改善箇所説明図

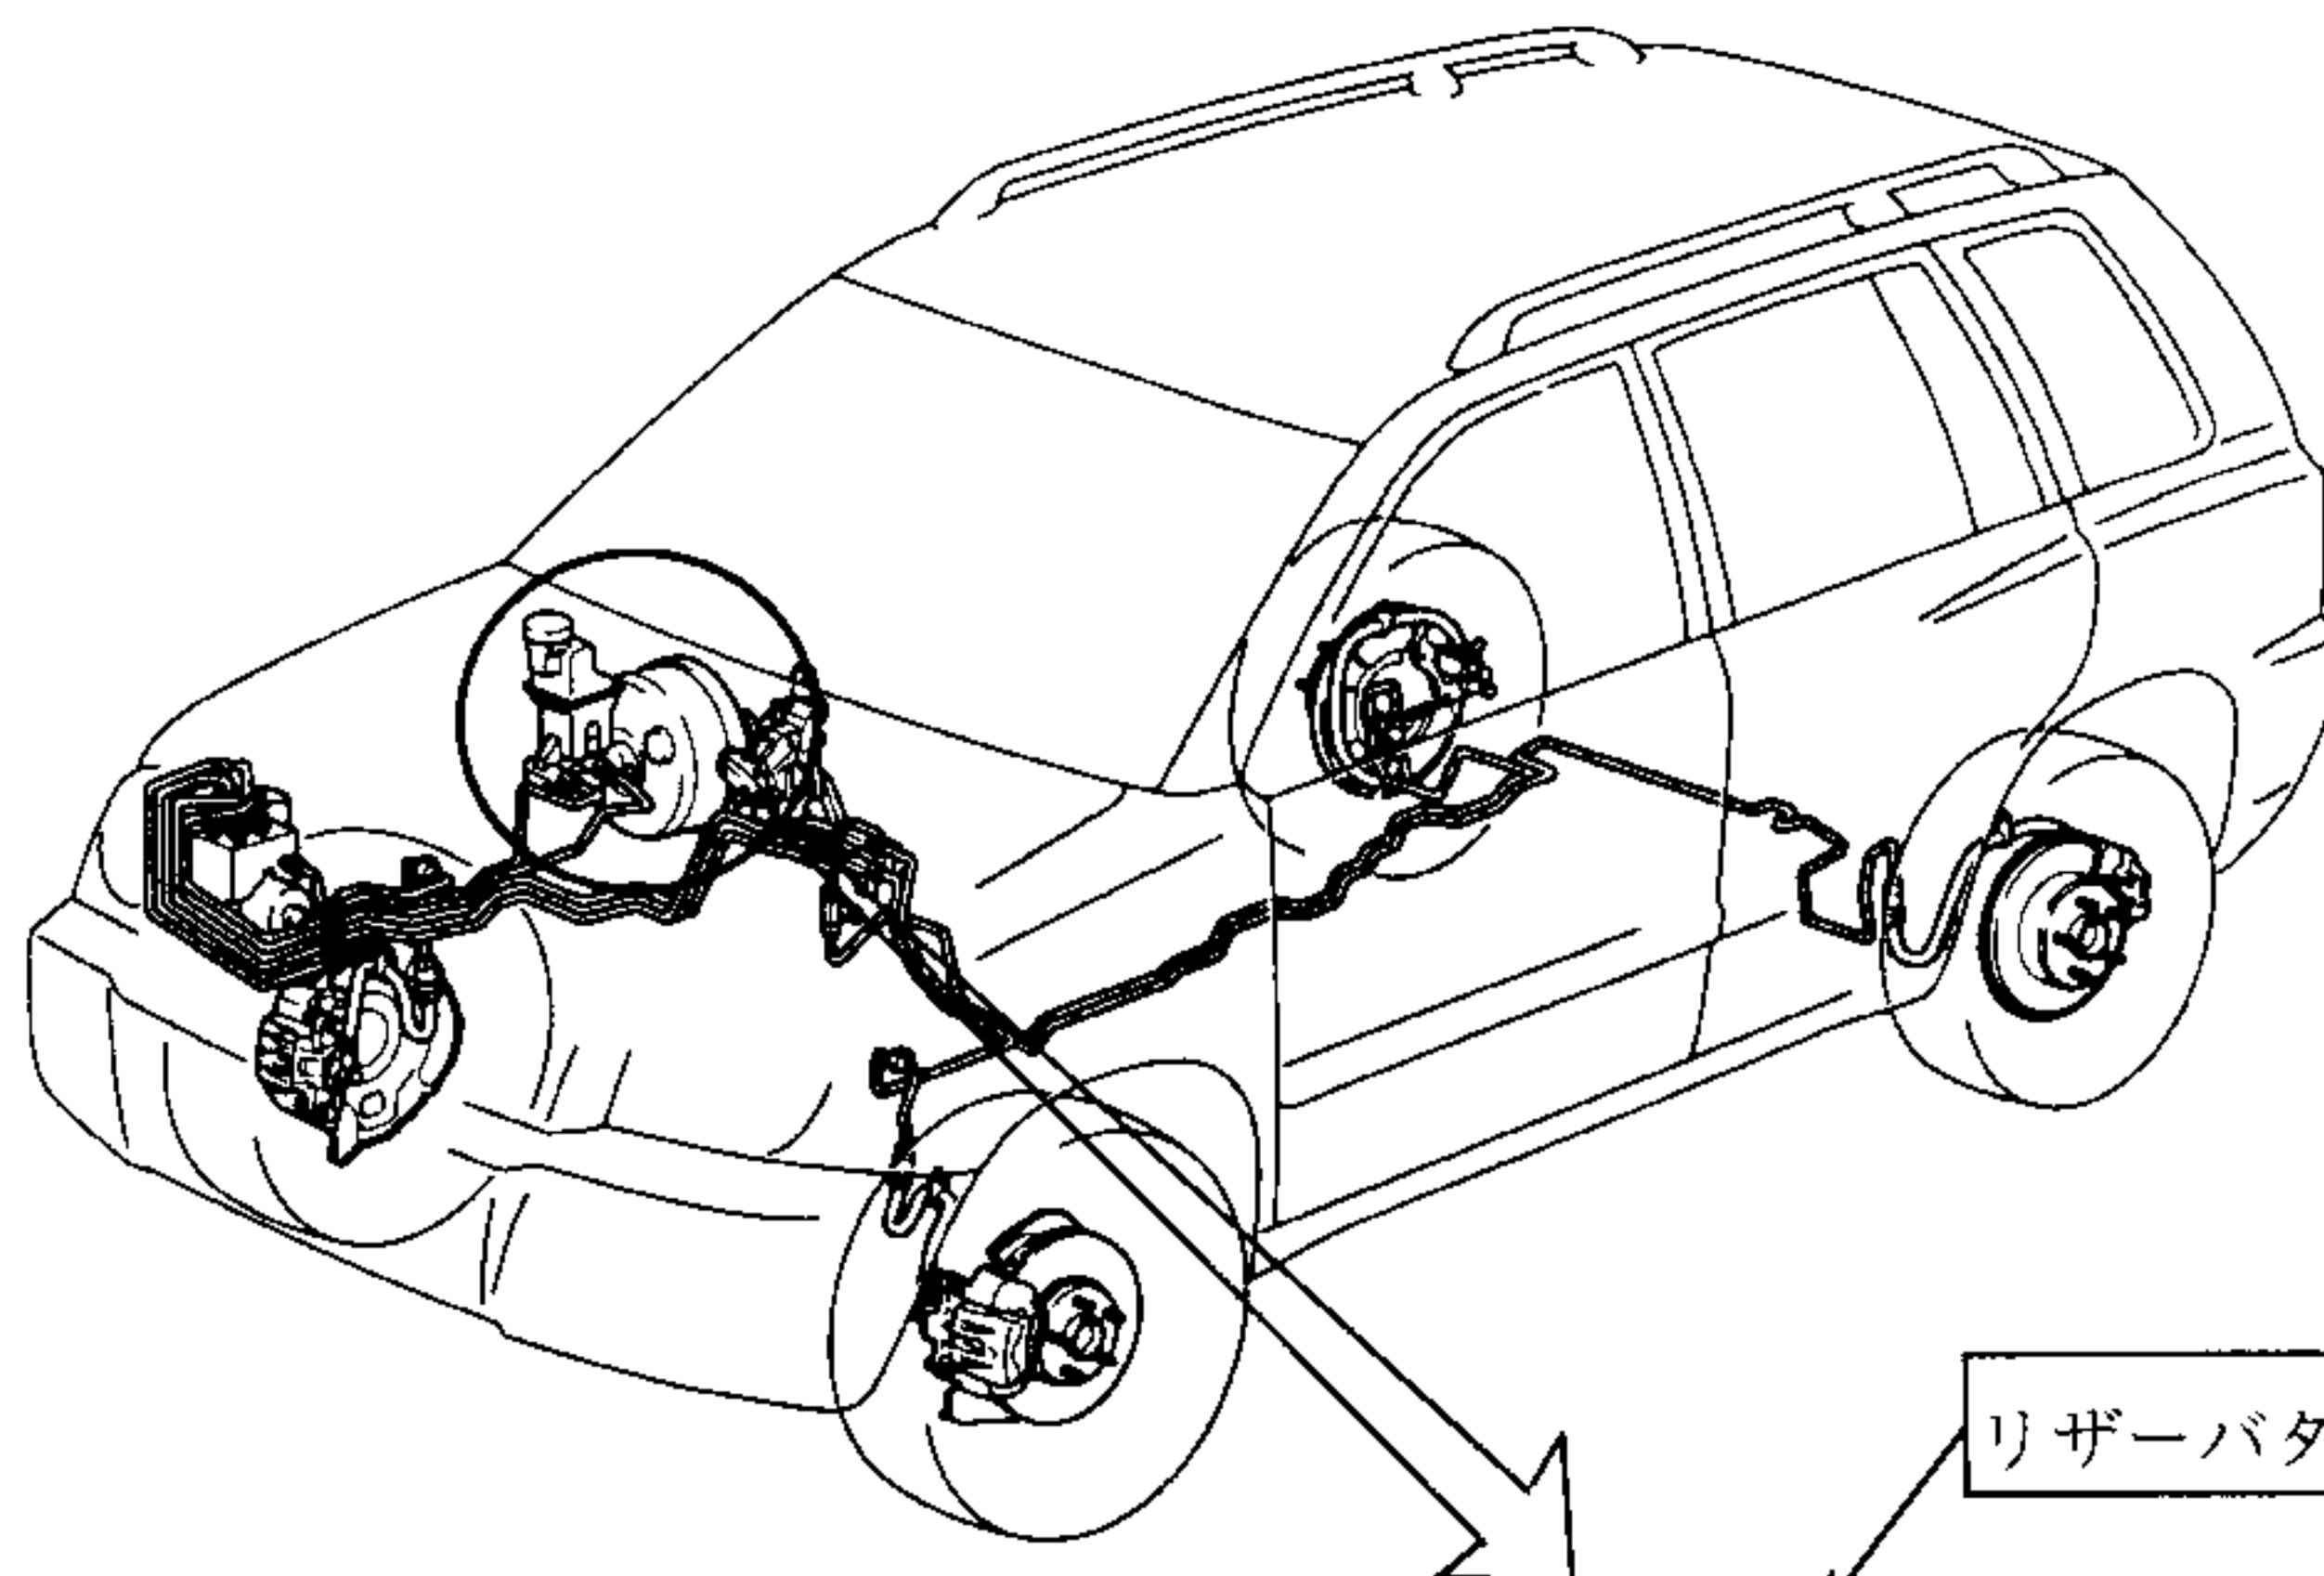
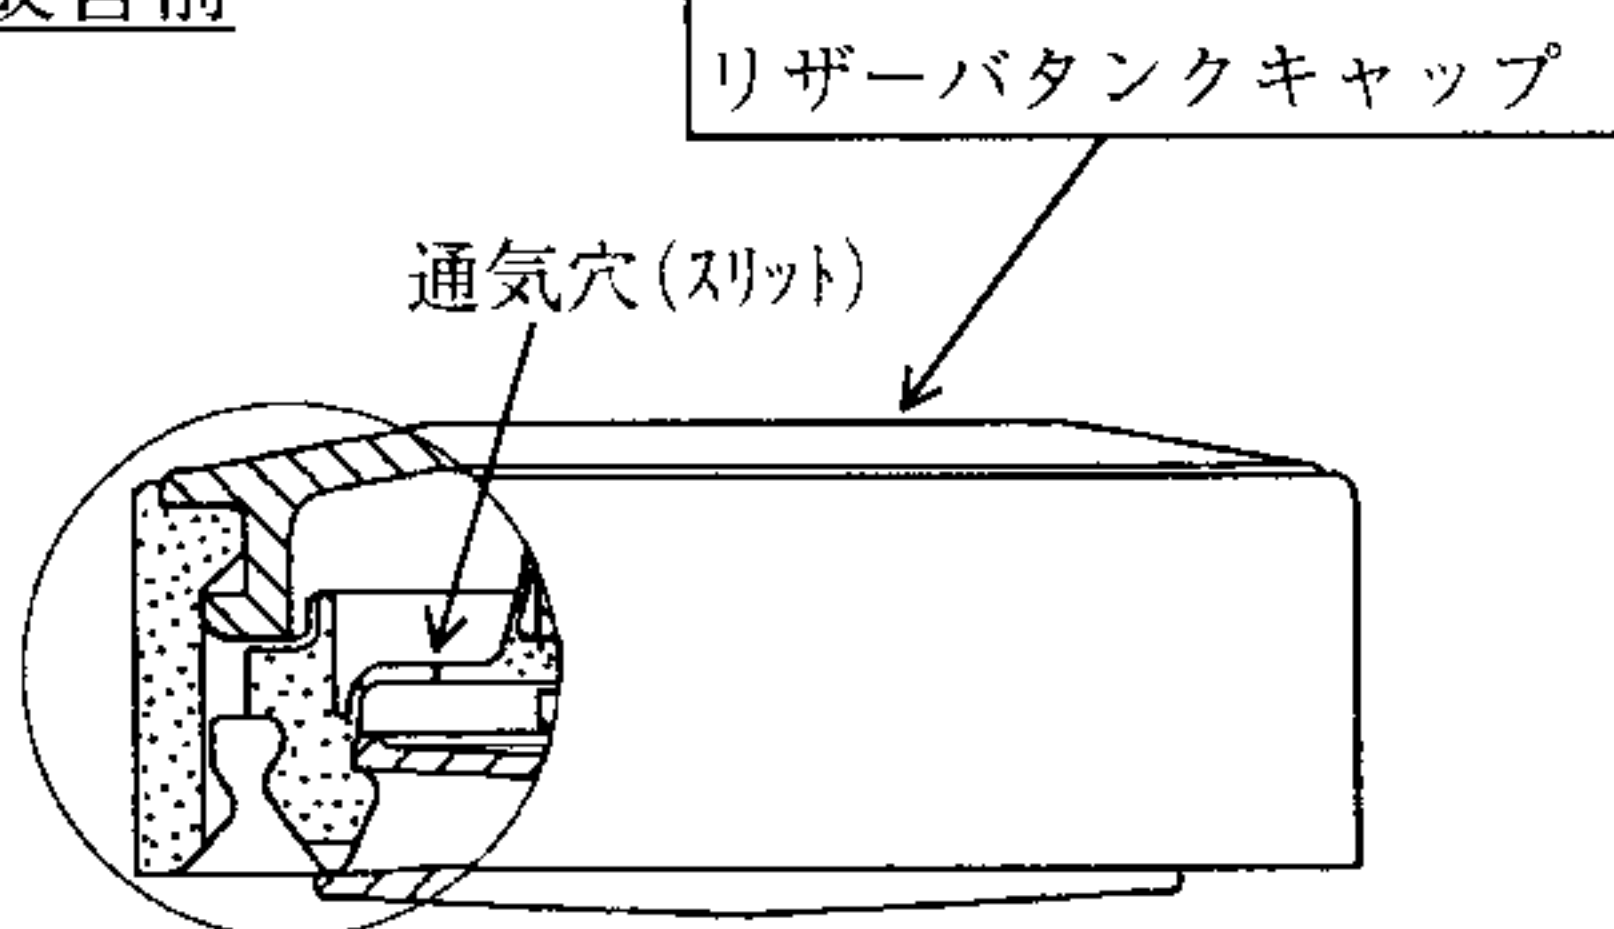
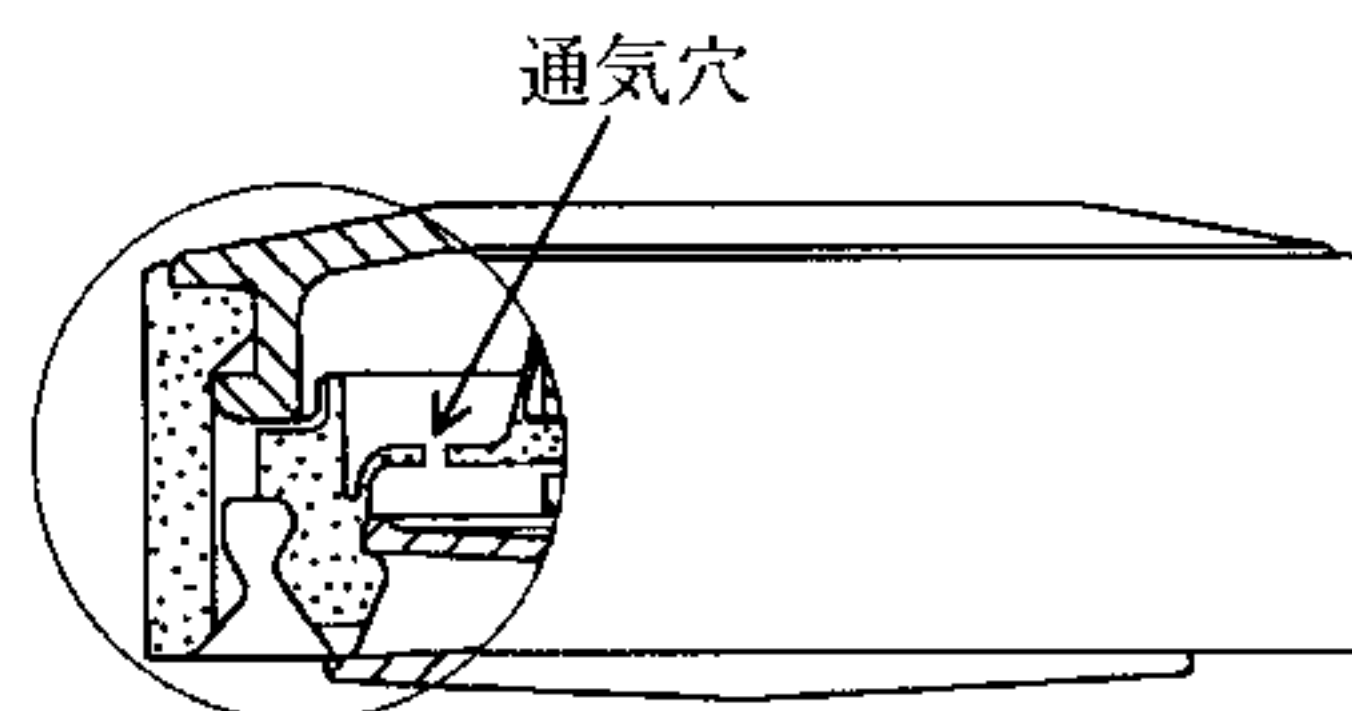
リザーバタンクの通気穴が小さすぎるため、冷間時にブレーキマスターシリンダのリザーバタンク内が負圧状態となることから、この状態でブレーキ操作を行なうと、当該シリンダ内のゴム製シールから微量の空気が侵入することがあり、そのままの状態で使用を続けると、ブレーキペダル操作時に操作力が伝わらない感じがするとともに異音が生じ、最悪の場合、ブレーキ警告灯が点灯し、ブレーキペダルの踏み込み量が増大するおそれがある。

全車両、ブレーキ油圧系統の空気抜きを行ない、リザーバタンクキャップを負圧が生じない対策品と交換する。

識別：エンジンルーム右側のボデーパネル上面(サスペンション取付部前方)に黄色ペイントを塗布する。
